2021年6月10日
リサイクル燃料貯蔵（株）

電気設備の耐震 C クラスの評価について

補足説明資料 設1-補-009-01 「耐震 C クラス施設, 設備の耐震, 地盤に関する説明」の3.5耐震 C クラス施設, 設備の具体例（無停電電源設備）では, 無停電電源設備の耐震計算書を添付している。当該の無停電電源設備の耐震計算書を修正するとともに, 他の設備の耐震計算書を追加で添付する。

添付1 無停電電源装置の耐震計算書の変更

18-2-4-1	
リサイクル燃料備蓄センター	
名称	無停電電源装置の構造図 (1/2)
リサイクル燃料貯蔵株式会社

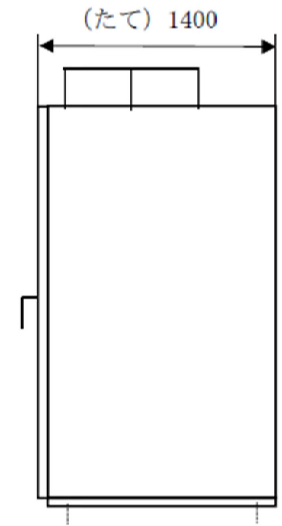
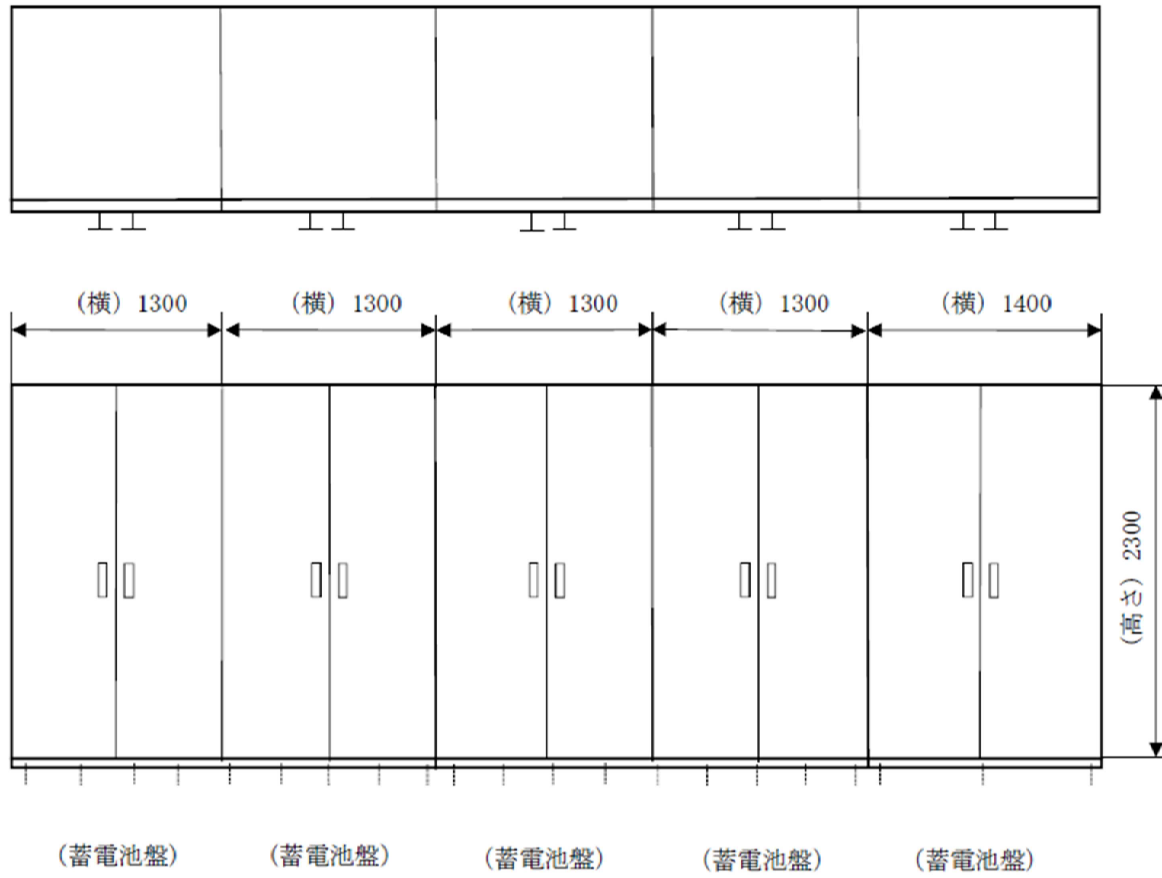
すでに提出した計算書では, 基礎ボルトの許容応力を JEM-TR 144（日本電機工業会技術資料 配電盤・制御盤の耐震設計指針）に記載の値を用いていたが, 設計・建設規格で規定される値から計算で求める値に変更する。

SS400 のボルトの許容応力 101 N/mm² (JEM)
135 N/mm² (材料規格から計算した値)

$$f_{sb} = F / (1.5 \cdot \sqrt{3}) \times 1.5 \\ \approx 135 \text{ N/mm}^2$$

盤名称	設計用水平地震力 1.2C _i	水平方向荷重 G _{oh} [N]	基礎ボルトにかかるせん断応力 τ [N/mm ²]	SS400 のボルトの許容応力 f_{sb} [N/mm ²]	判定
充電器盤	0.262	6166.5	5.12	135	良
整流器盤					
インバータ盤	0.262	4367.9	3.63	135	良
出力盤					
蓄電池盤 1・2	0.262	16443.8	3.72	135	良
蓄電池盤 3・4	0.262	16443.8	3.72	135	良
蓄電池盤 5	0.262	5652.6	3.52	135	良
